E,prot DVA-2014-0000057 del 03/01/2014

Stabilimento di Sarroch

Oggetto: AIA DEC-DVA-2012-0000333- Stabilimento versalis di Sarroch – istanza di modifica non sostanziale ex art. 29 nonies, comma 1, del D.Lgs. 152/06 s.m.i..

**RELAZIONE TECNICA
ISTANZA DI MODIFICA NON SOSTANZIALE
AUTORIZZAZIONE INTEGRATA AMBIENTALE
DEC-DVA-2012-0000333**

**Planimetria con ubicazione nuove apparecchiature
riassetto impianto BTX**

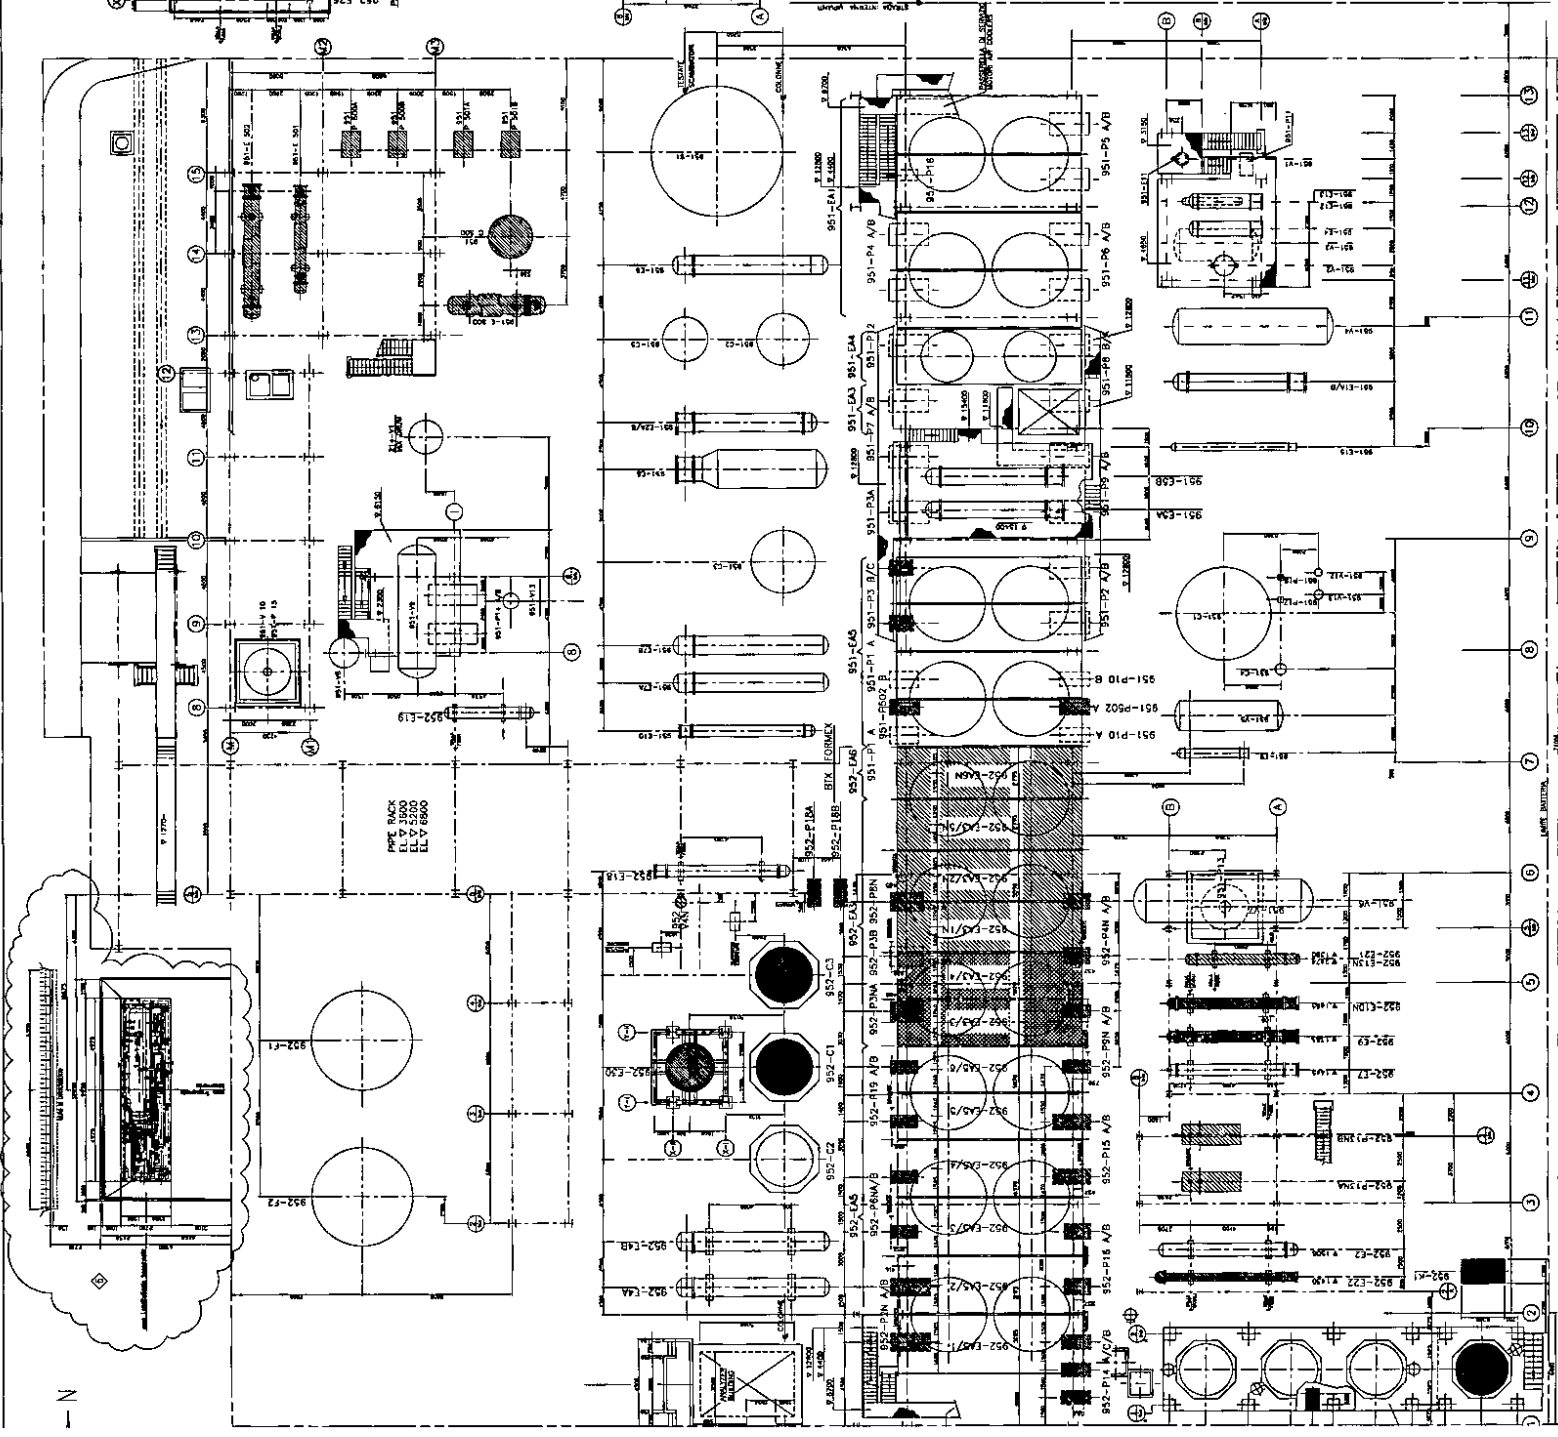
L'assetto futuro dell'impianto BTX prevede una diversa interconnessione fra le colonne e l'inserimento di nuovi scambiatori di calore.

Il futuro layout prevede la disposizione in sequenza delle tre operazioni di distillazione: la carica sarà inviata direttamente alla colonna C2, che, come oggi, produrrà il Taglio idrocarburico C5 in testa e il Taglio C6 come corrente laterale; il fondo, costituito da idrocarburi C7+, sarà alimentato alla colonna C1, che produrrà il Taglio C7 in testa, alimentando la terza colonna (C3) con il proprio fondo; la colonna C3 continuerà a svolgere la funzione odierna, separando il Taglio C8 in testa e il Taglio C9+ sul fondo. Il fondo della C1, prima di essere alimentato alla colonna C3, passerà attraverso le colonne C4C/D esattamente come avviene oggi.

Il treno di preriscaldamento della carica sarà potenziato attraverso modifiche al layout e installando due nuovi scambiatori ad alta efficienza; contemporaneamente saranno posti fuori servizio due scambiatori a fascio tubiero (E13N ed E21).

Il sistema di recupero di calore dal fondo della colonna C3 sarà modificato, a livello di piping, in modo tale che lo scambiatore E24 risulti a monte e non a valle (come nell'assetto attuale) delle torri contenenti le terre acidificate decoloranti, utilizzate per abbattere l'indice di bromo del benzene degli xileni misti e del pseudo cumene destinato alla vendita.

I vapori della testa colonna C3 saranno utilizzati per ribollire entrambe le colonne C1 e C2; a tale scopo, si prevedono la modifica del piping di testa colonna C3 e l'installazione di un nuovo condensatore/ribollitore asservito alla colonna C2, in aggiunta agli attuali ribollitori a Vapore (E4A/B). Questi ultimi continueranno a svolgere la loro funzione, fornendo alla colonna il calore necessario alla corretta chiusura del bilancio termico della stessa.

Planimetria con ubicazione interventi eliminazione
della sezione a bassa pressione TG2

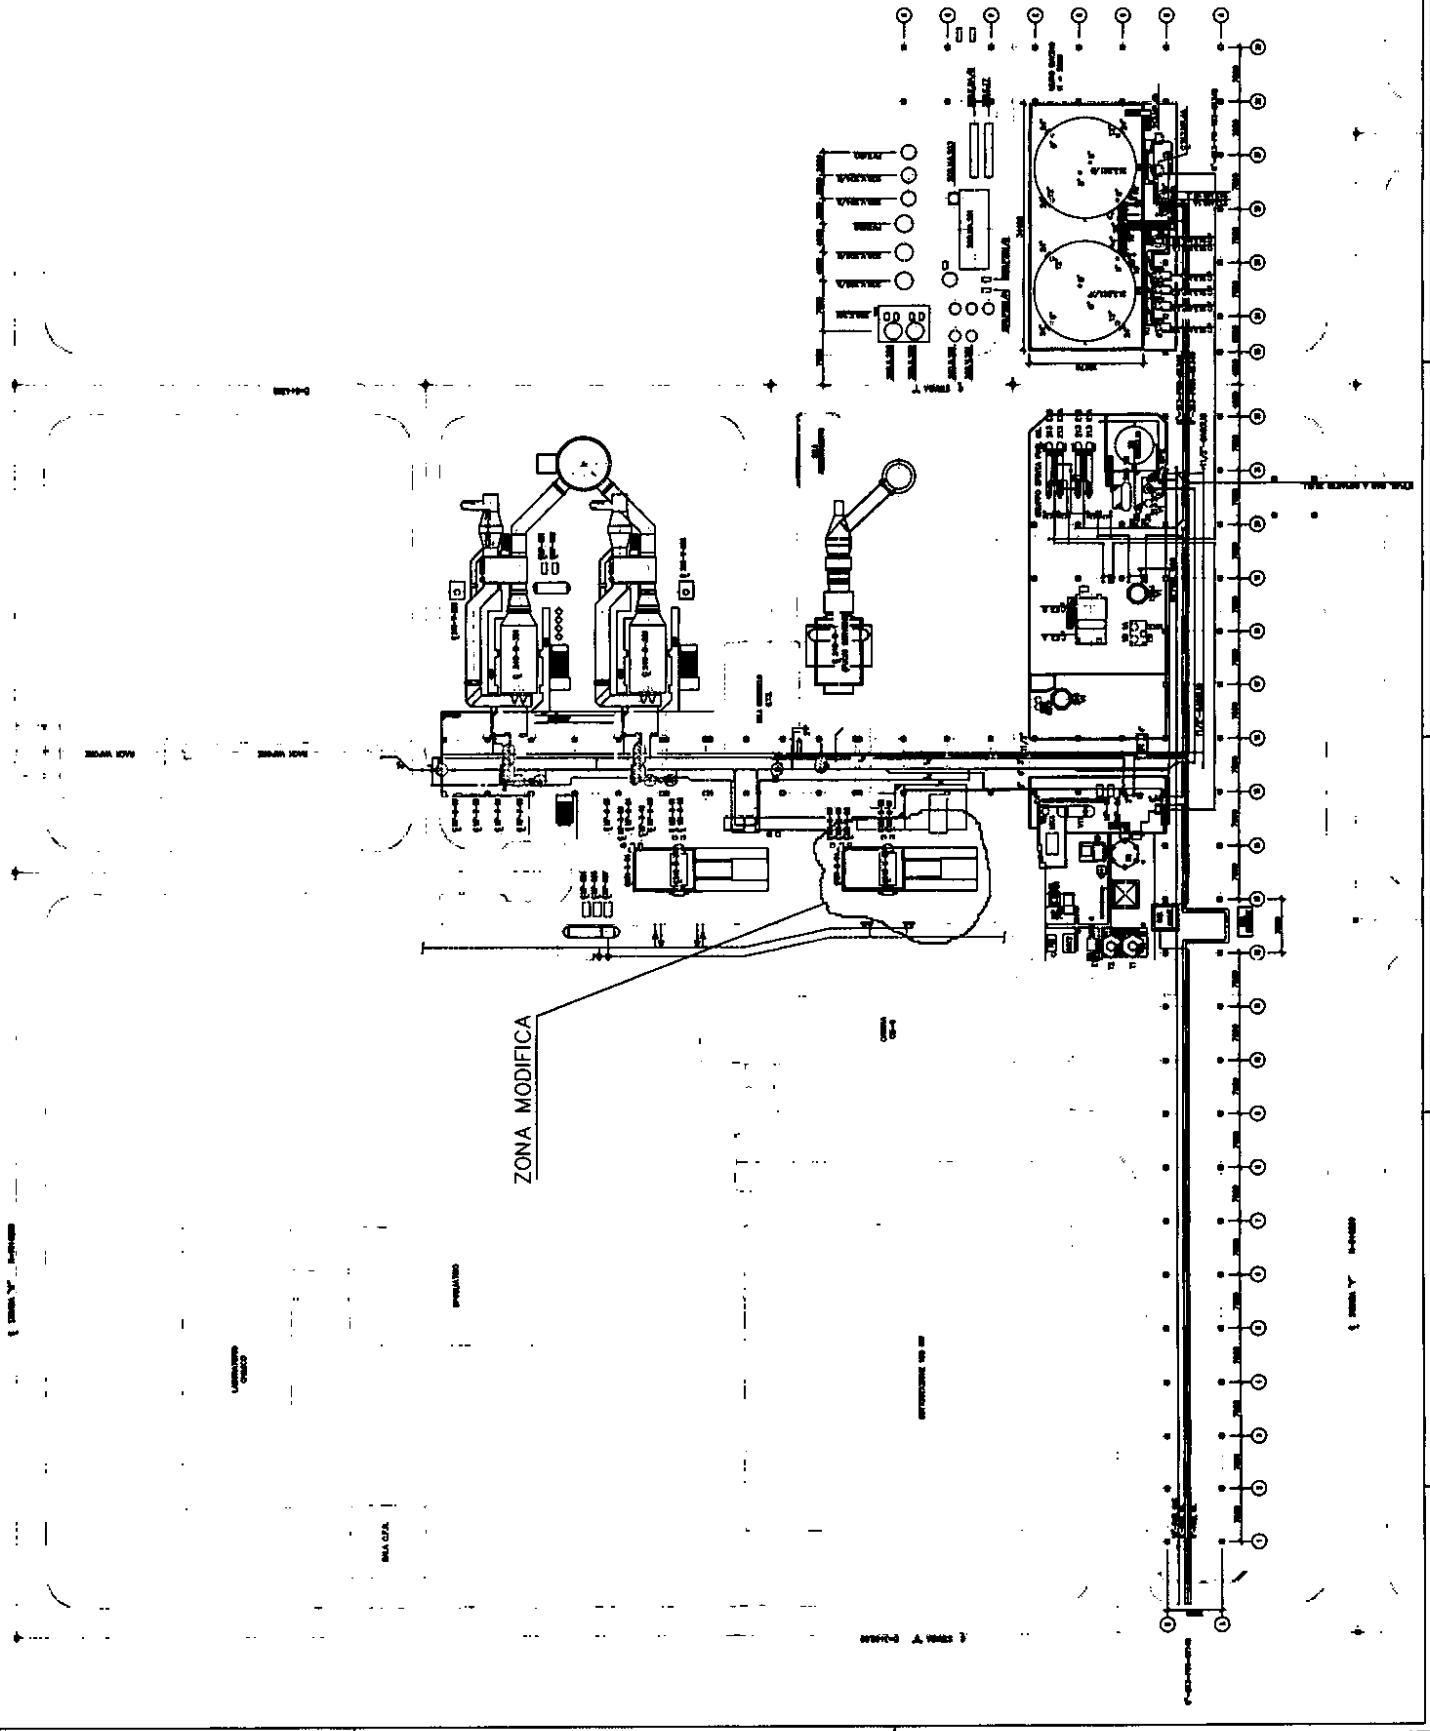
La modifica consiste nell'eliminazione della sezione di bassa pressione a condensazione del turboalternatore siglato TG2, per trasformare la turbina a condensazione in turbina a contropressione. L'intervento prevede la rimozione dalla sezione di bassa pressione dei diaframmi, delle palette rotanti e delle tenute vapore manicotti, col relativo sistema di alimentazione.

L'eliminazione dello stadio a condensazione del turbogeneratore richiede anche l'adeguamento del sistema di regolazione dello stesso turbogeneratore.

In seguito alla realizzazione della modifica, si avrà l'annullamento della quota di vapore inviata a condensazione e quindi anche dell'energia elettrica prodotta dalla sezione a bassa pressione. In questo modo il carico delle caldaie sarà ridotto di circa 20 t/h (150 kt/anno), con una riduzione del consumo di combustibile di circa 1 t/h (9.5 kt/anno).

Planimetria con asseto reti futuro per riassetto reti
vapore

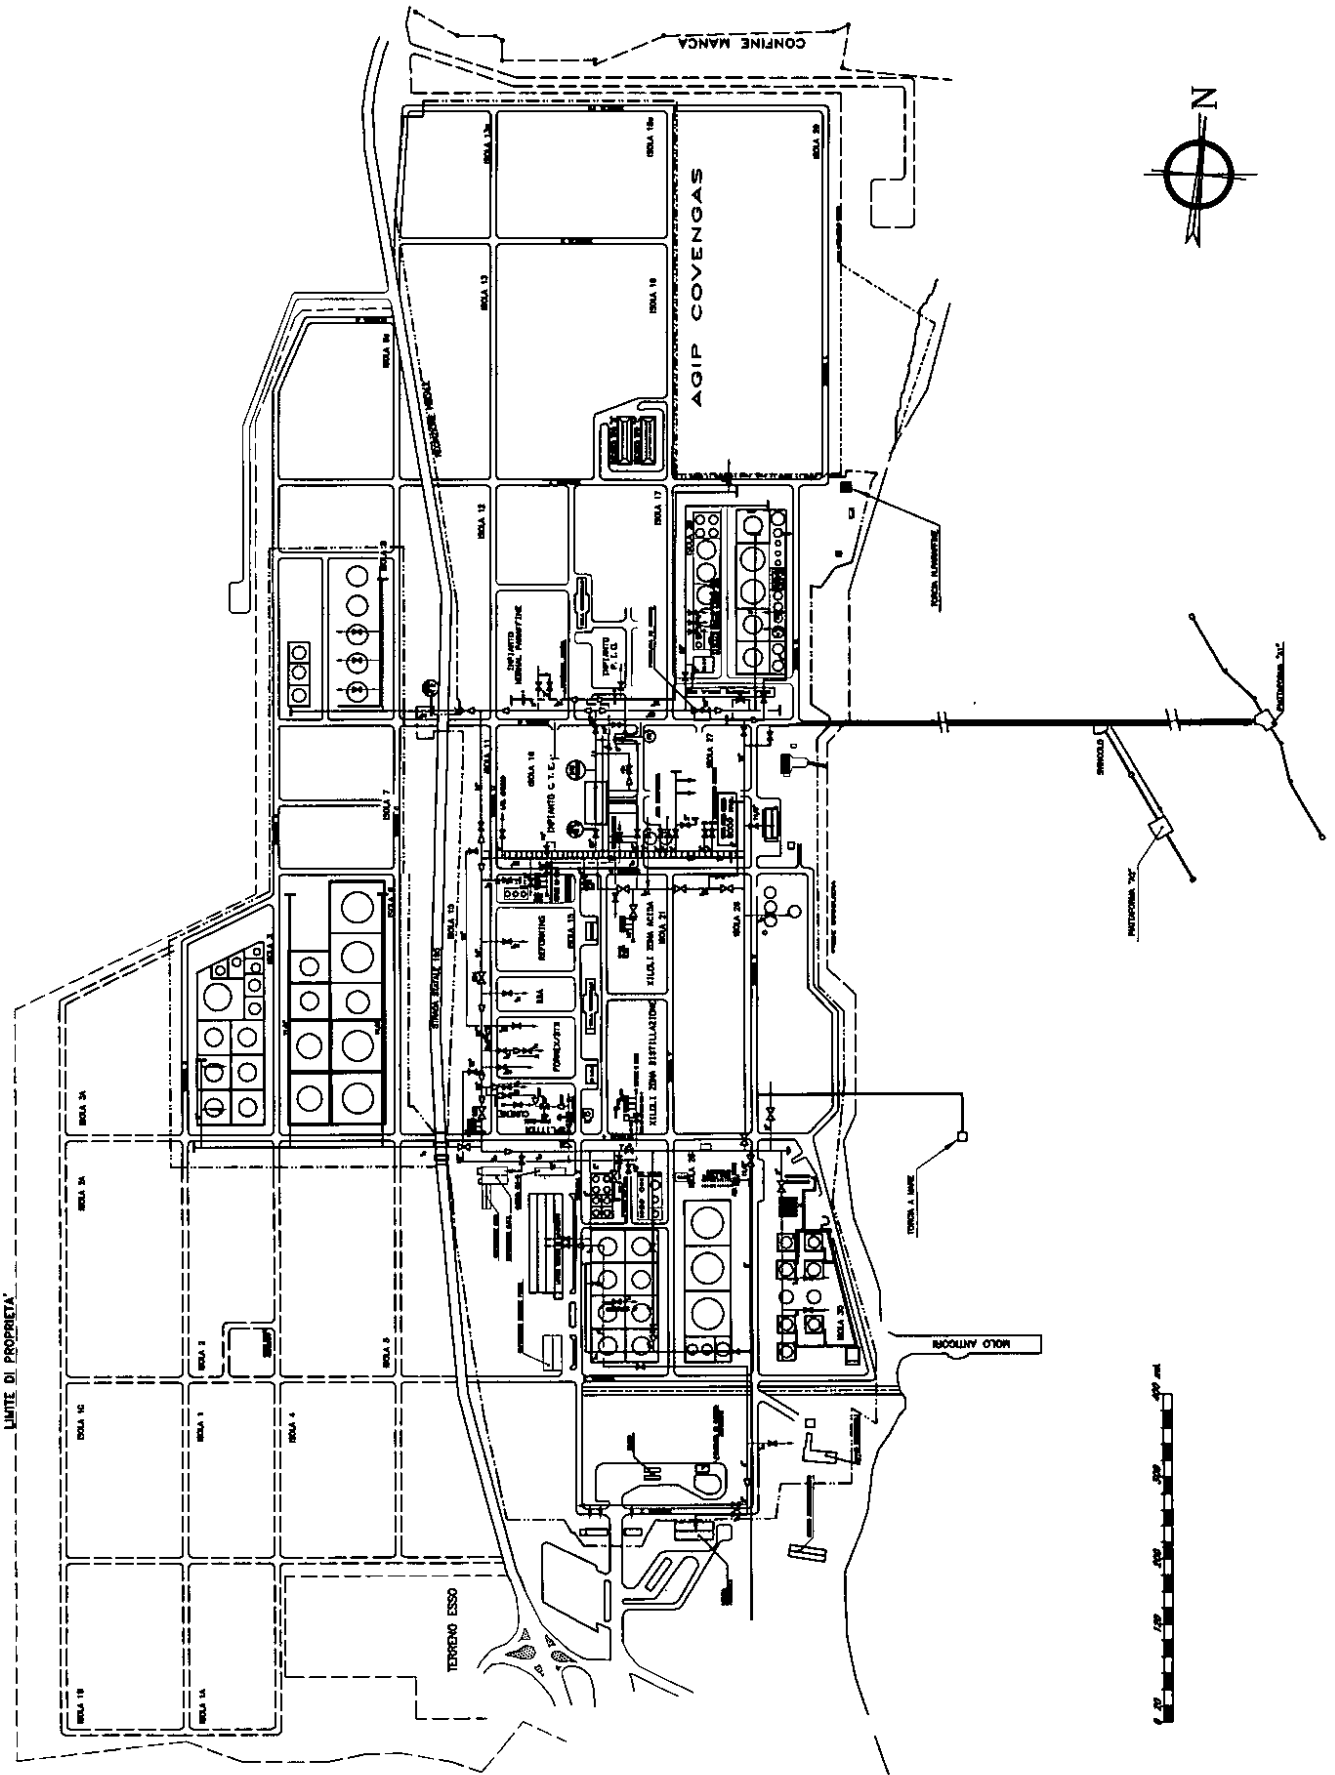
Il progetto ha come obiettivo quello di rendere disponibile tutta la quantità di vapore a bassa pressione recuperato dagli impianti di produzione (a 4,5 ate e a 6 ate), sulla rete di distribuzione vapore 6 ate agli impianti. Questo permetterà alla CTE di ridurre la produzione di vapore e conseguentemente il carico in caldaia.

- costruzione e installazione di una nuova linea di distribuzione del vapore prodotto dall'impianto Pseudocumene alla rete di distribuzione vapore 6 ate di stabilimento;
- costruzione e installazione di una nuova linea di distribuzione del vapore prodotto dall'impianto Xiloli ZD alla rete di distribuzione vapore 6 ate di stabilimento;
- sostituzione dei generatori di vapore a 4,5 ate 2150-E12 e 2150-E13 dell'Impianto Pseudocumene per la produzione di vapore a 6 ate (anzichè a 4,5 ate come nell'attuale assetto), allo scopo di alimentare la rete di distribuzione di stabilimento a bassa pressione (6 ate).
